Gremium: Planungsausschuss
Sitzung am: 06.06.2024

Vorhabenbezogener Bebauungsplan Nr. 31/1 - Erweiterung der Holz-Bauer GmbH
Bereich am westlichen Rand des Seidenbergs, zwischen dem Betriebsgelände der Bauer Holz GmbH und der vorhandenen Bebauung entlang der Straßen „Auf den Tongruben“, „Auf dem Seidenberg“ und „Am Klinkenberger Hof“ im Stadtteil Stallberg

Eingegangene Stellungnahmen und Abwägungsvorschläge der Stadtverwaltung

Anlage 1

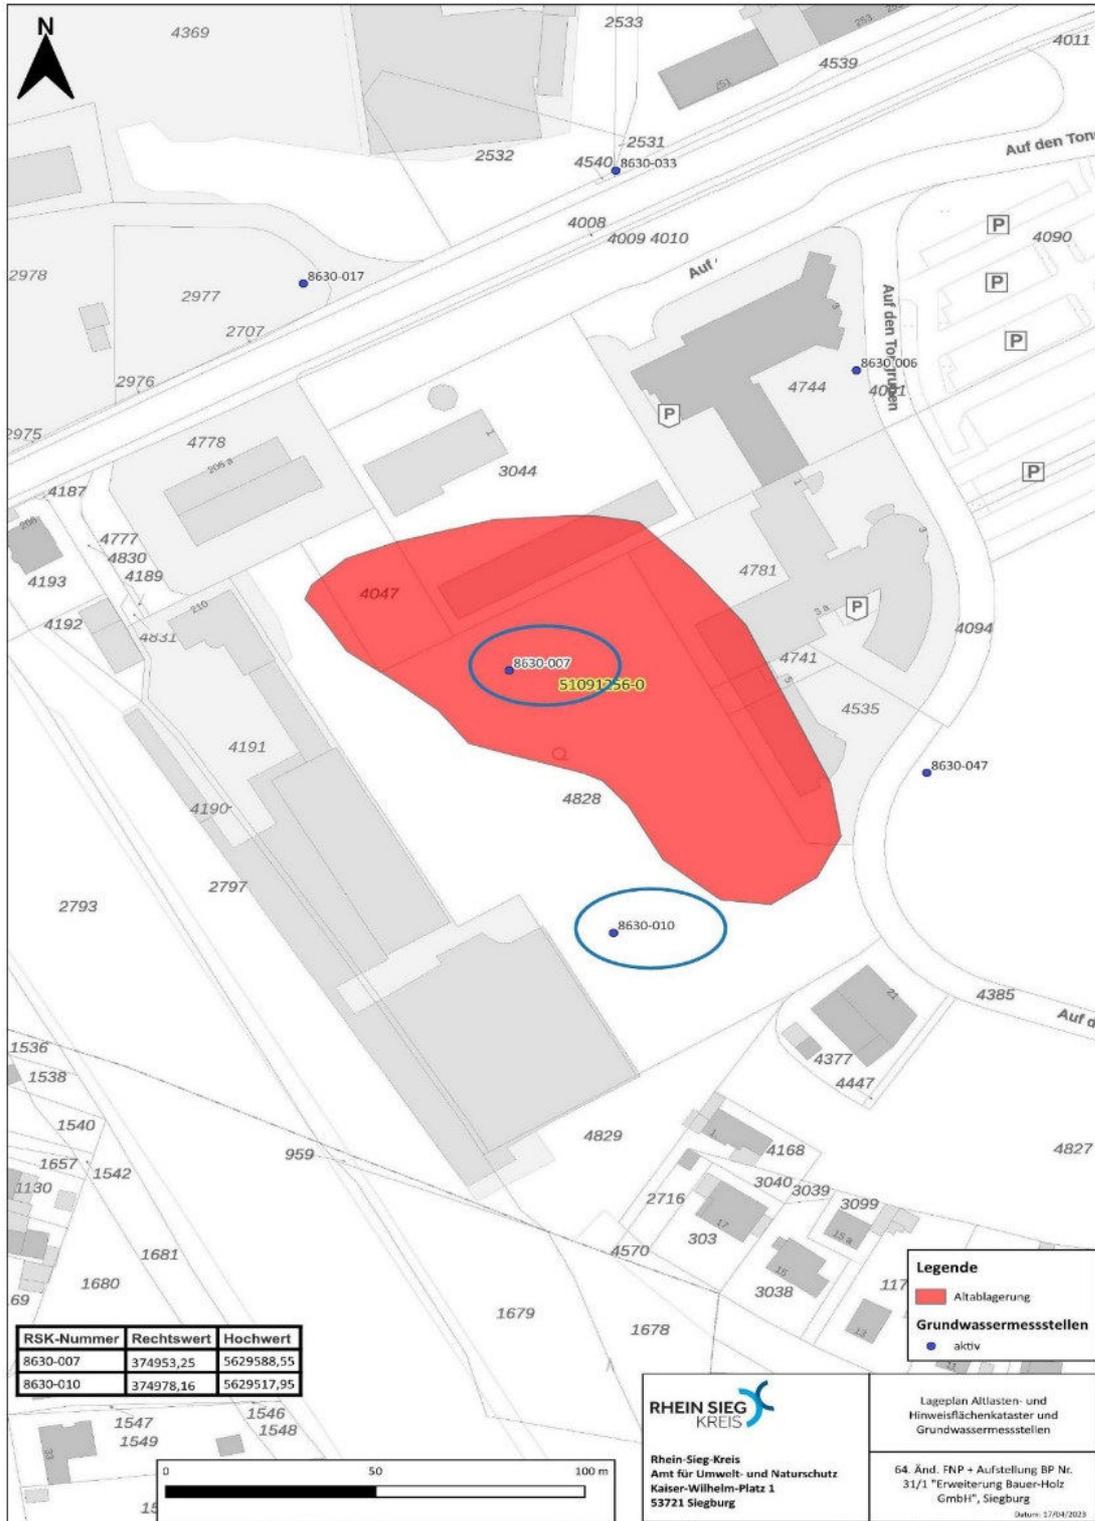
Es wird angeregt, neben der bereits in der Planzeichnung dargestellten Grundwassermessstelle 8630-010 ebenfalls die nördlich gelegene Messstelle 8630-007 in der Planzeichnung darzustellen (Lageplan der Grundwassermessstelle siehe Anlage 1) und einen Hinweis aufzunehmen, der besagt, dass diese Grundwassermessstellen zu erhalten, bzw. bei einem unvermeidbaren Wegfall ordnungsgemäß durch ein hierfür zugelassenes Fachunternehmen mit aktuellem DVGW-Zertifikat W 120 rückzubauen und nach Rücksprache mit dem Rhein-Sieg-Kreis, Amt für Umwelt- und Naturschutz, Fachbereich Grundwasser- und Bodenschutz an geeigneter Stelle neu zu errichten sind. Der Rück- und der Neubau sind durch ein geologisches/hydrogeologisches Fachgutachterbüro zu begleiten und zu dokumentieren.

Die besagte Grundwassermessstelle wurde in der Planzeichnung des Bebauungsplanes nachrichtlich ergänzt. Sie wird -falls erforderlich- im Rahmen der Umsetzung der Planung unter fachgutachterlicher Begleitung verlegt.

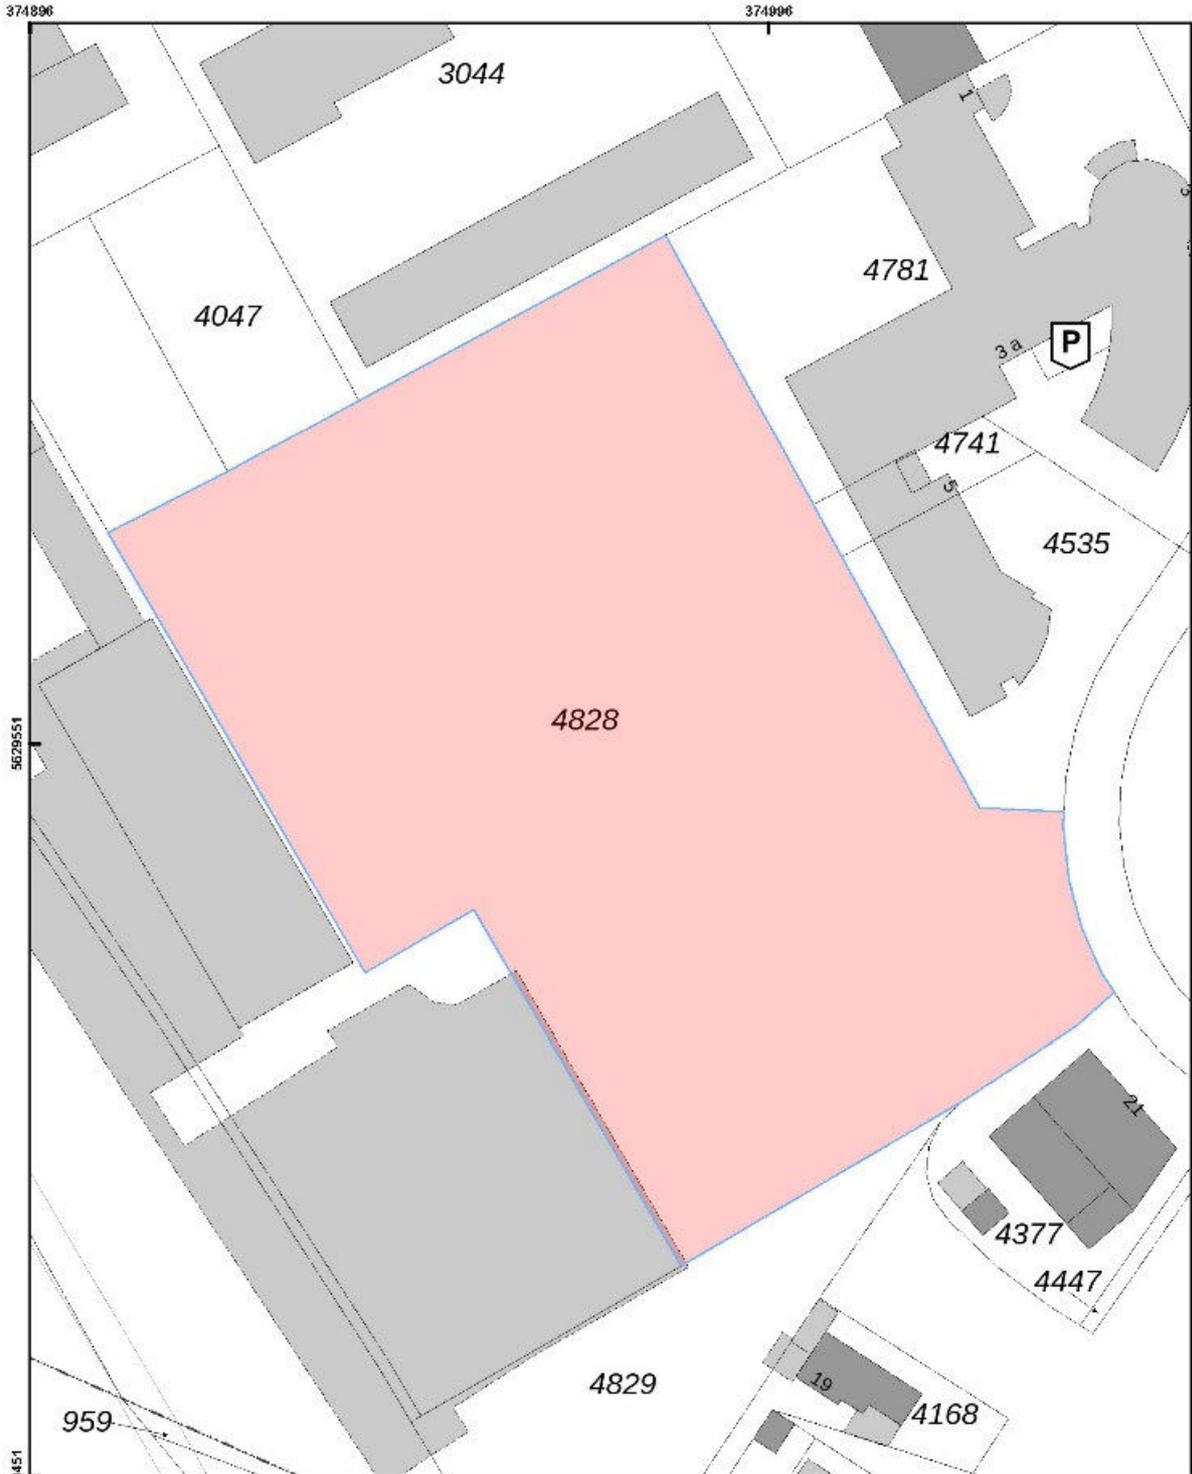
Luftbilder aus den Jahren 1939 - 1945 und andere historische Unterlagen liefern Hinweise auf vermehrte Bodenkampfhandlungen. **Ich empfehle eine Überprüfung der zu überbauenden Fläche auf Kampfmittel im ausgewiesenen Bereich der beigefügten Karte.** Die Beauftragung der Überprüfung erfolgt über das Formular [Antrag auf Kampfmitteluntersuchung](#) .

Sofern es nach 1945 Aufschüttungen gegeben hat, sind diese bis auf das Geländeniveau von 1945 abzuschleifen.

Erfolgen Spezialtiefbauarbeiten mit erheblichen mechanischen Belastungen wie Rammarbeiten, Pfahlgründungen, Verbauarbeiten etc. empfehle ich eine Bohrlochdetektion. Beachten Sie in diesem Fall den [Leitfaden](#) auf unserer Internetseite.

In den Bebauungsplan wurde ein entsprechender Hinweis aufgenommen.

Im Vorfeld der Erdarbeiten hat der Vorhabenträger eine Untersuchung auf Kampfmittel zu veranlassen.
